MINISTERIUM DES INNERN
UND FÜR SPORT

VIERTE TEILFORTSCHREIBUNG LEP IV

ENTWURFSFASSUNG FÜR DAS ANHÖRUNGS- UND
BETEILIGUNGSVERFAHREN

Vierte Landesverordnung zur Änderung der Landesverordnung über das Landesentwicklungsprogramm

- hh) Nach Z 163 j werden die neuen Karten 20 d bis 20 h "Ausschlusszonen für Windenergieanlagen außerhalb des Rahmenbereichs des Welterbes Oberes Mittelrheintal (Z 163 j)" sowie die Tabelle zu den Karten 20 d bis 20 h eingefügt.

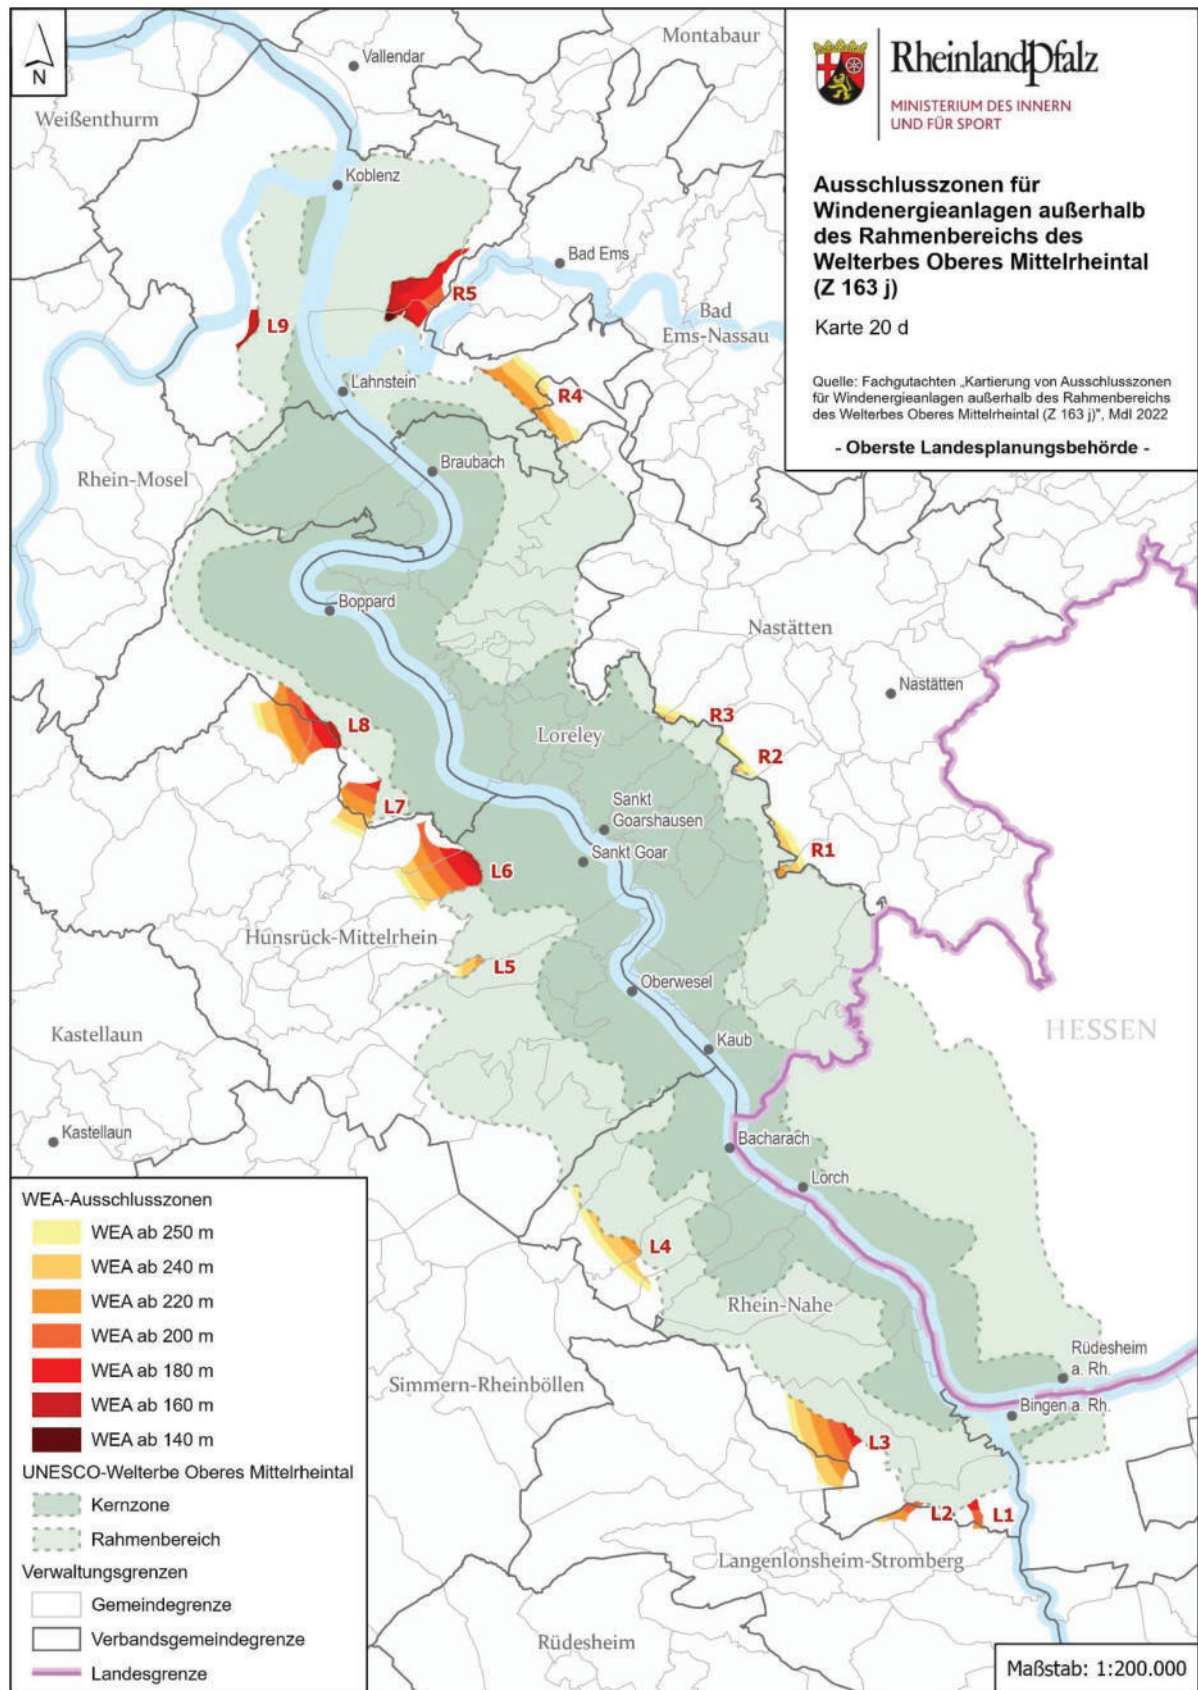
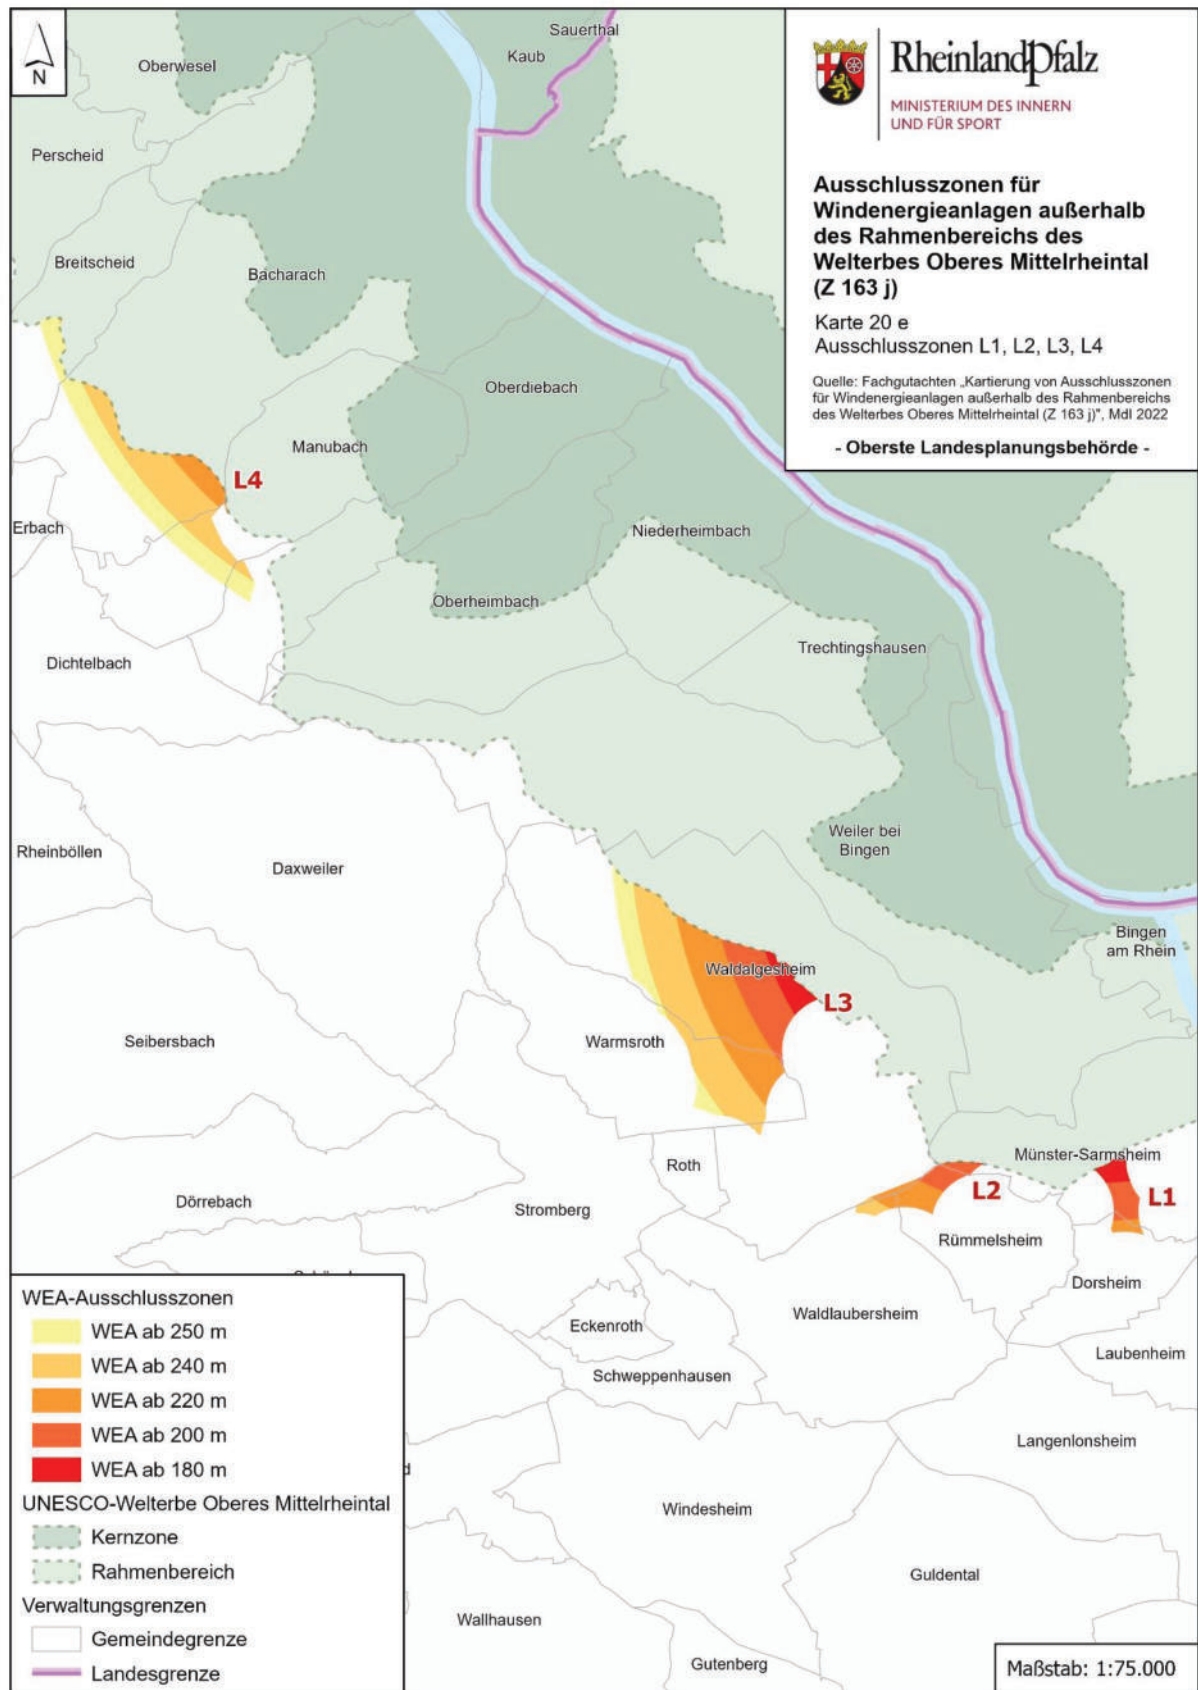
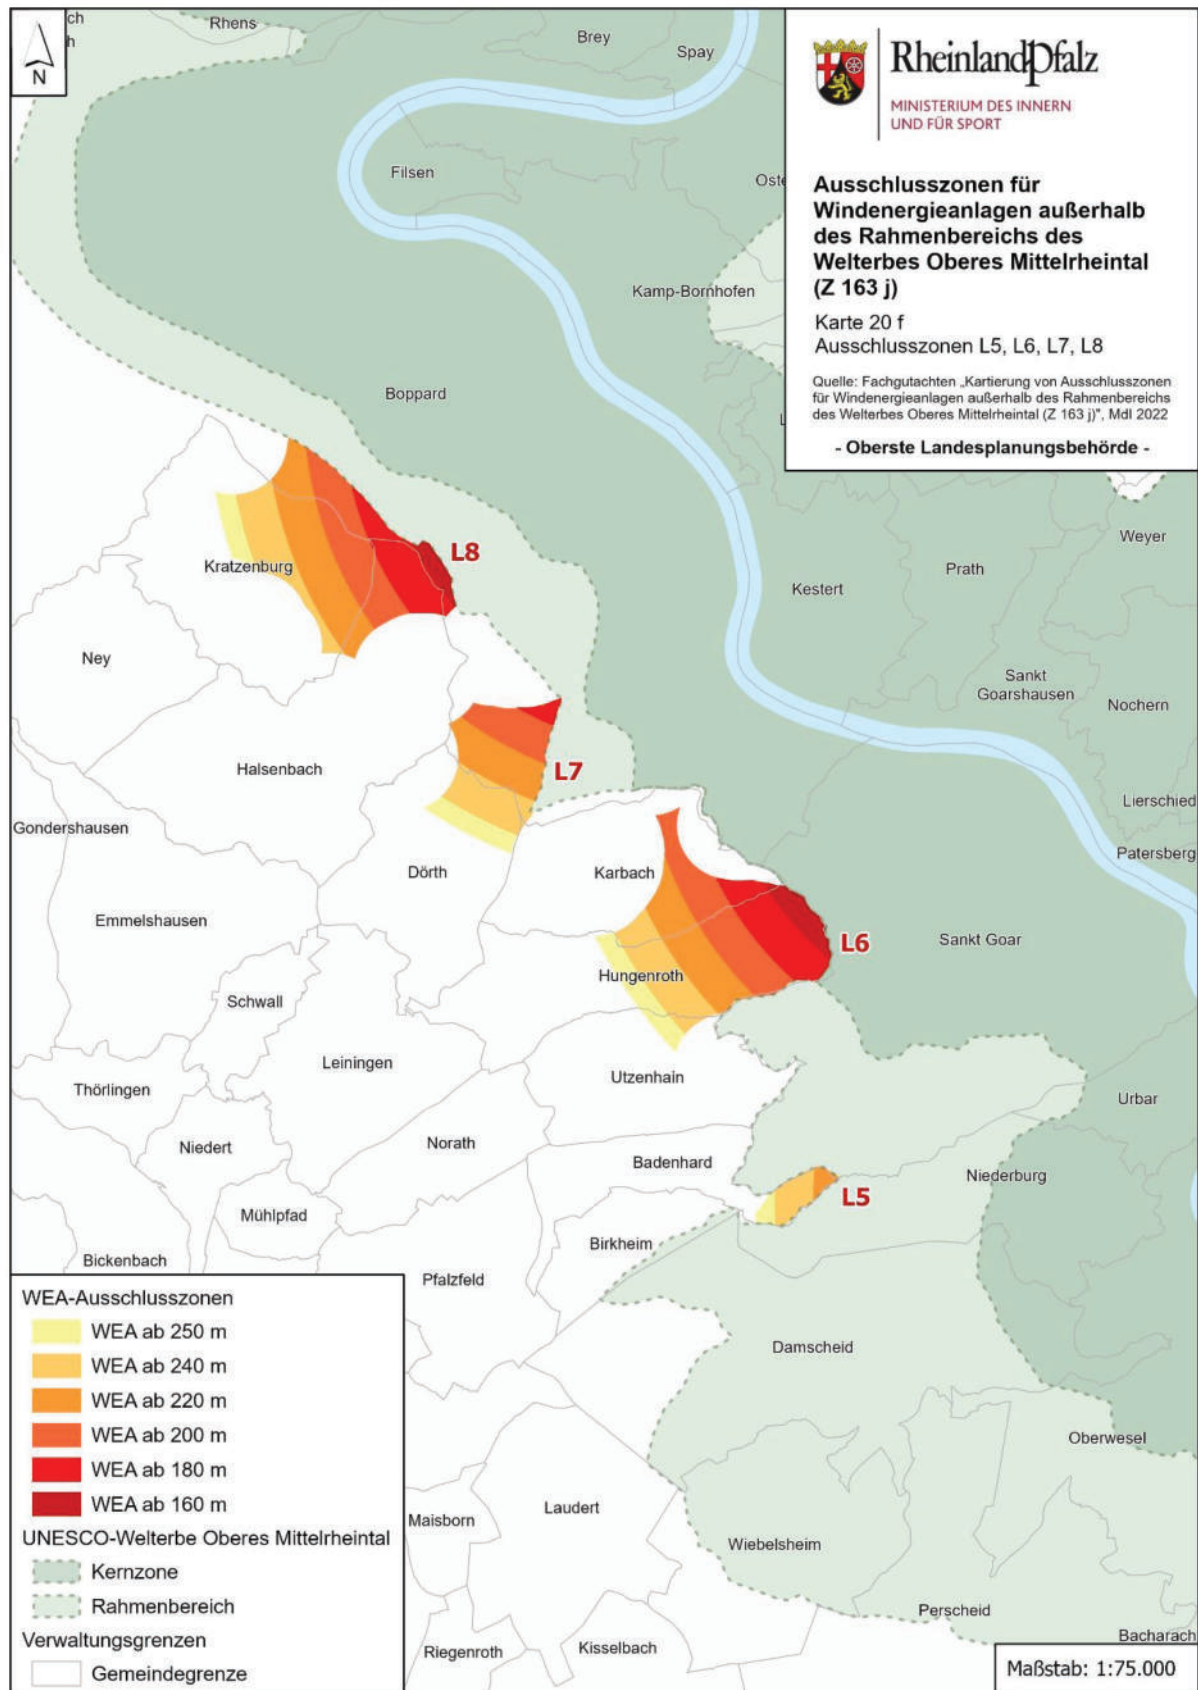
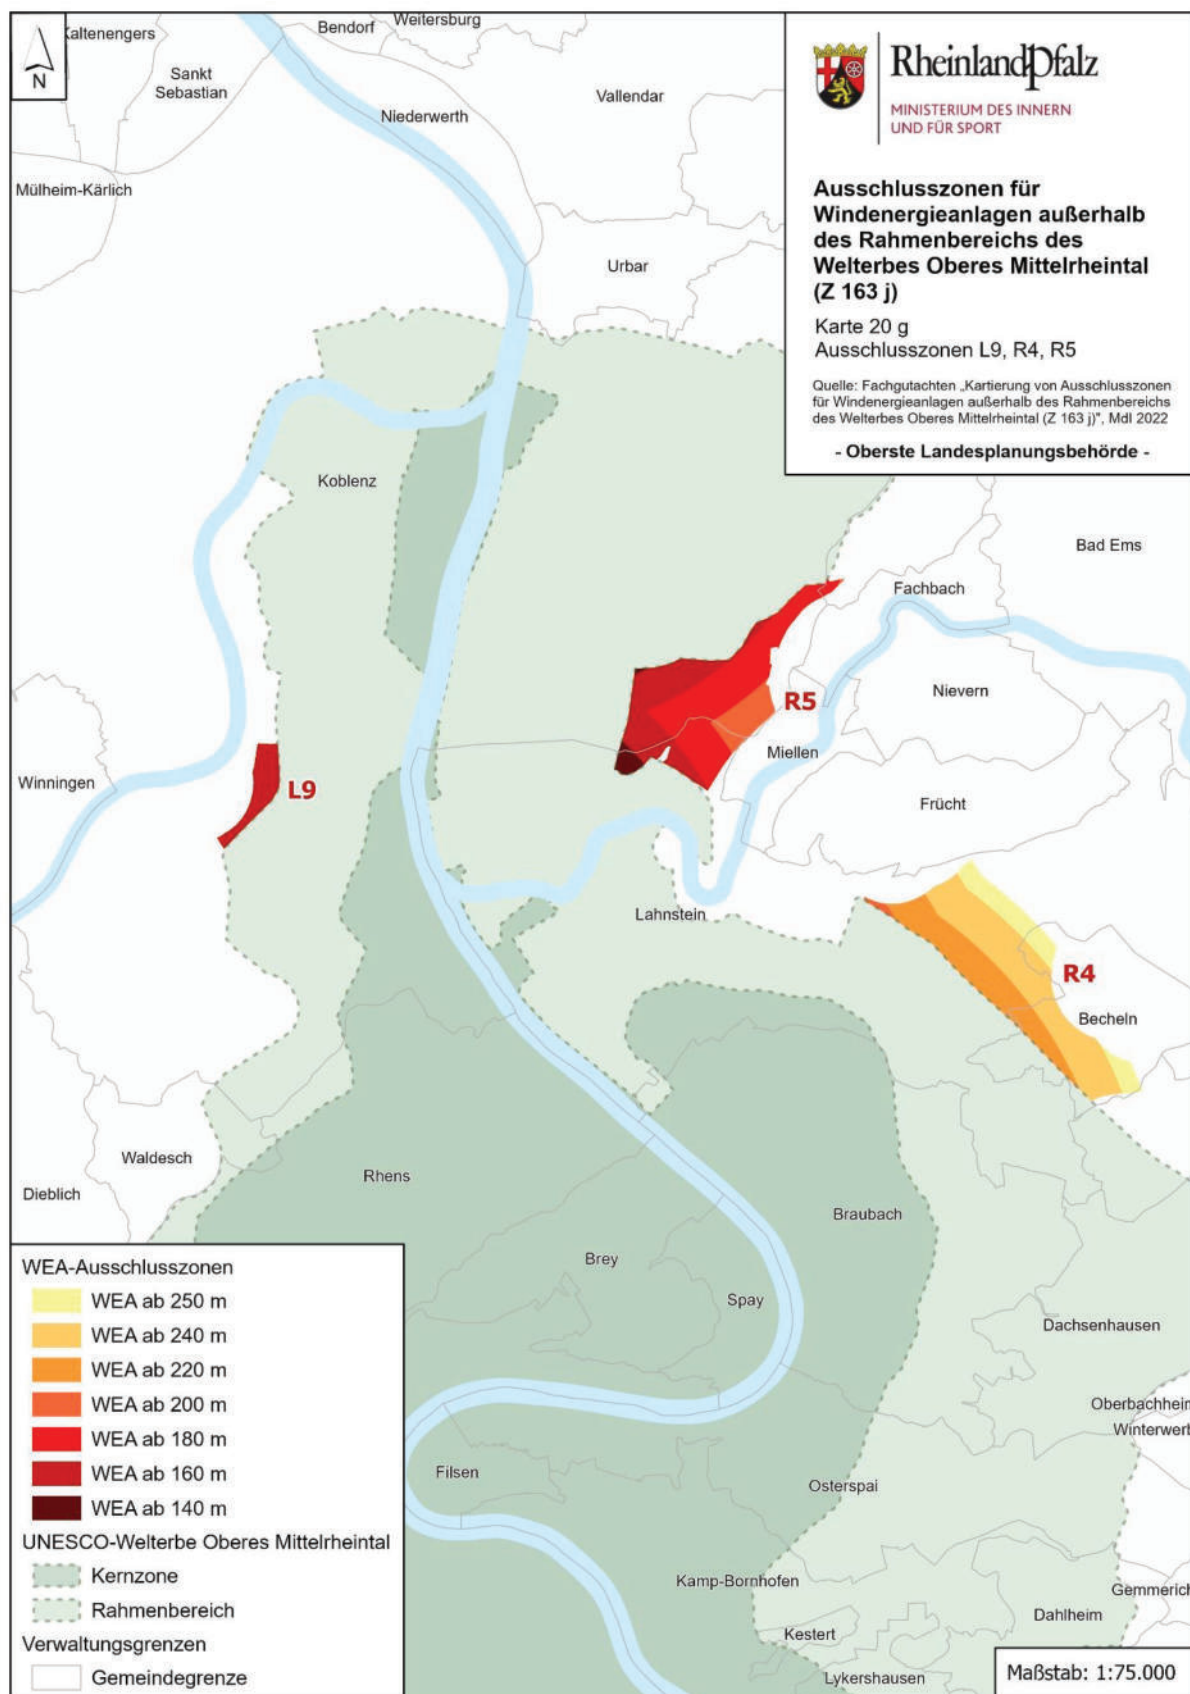
Der außergewöhnliche universelle Wert des UNESCO-Welterbes Oberes Mittelrheintal darf durch die Errichtung raumbedeutsamer Windenergieanlagen auch außerhalb des Rahmenbereiches des anerkannten Welterbegebietes nicht wesentlich beeinträchtigt werden. In den an den Rahmenbereich des Welterbes Oberes Mittelrheintal angrenzenden Bereichen, die gegenüber einer Windenergienutzung besonders sensitiv sind, ist die Errichtung von Windenergieanlagen oberhalb bestimmter Windenergieanlagen-Gesamthöhen ausgeschlossen. Die verbindliche Abgrenzung der Windenergie-Ausschlusszonen, gestaffelt nach Anlagengesamthöhe, ergibt sich aus den Karten 20 d bis h und der Tabelle zu den Karten 20 d bis h.
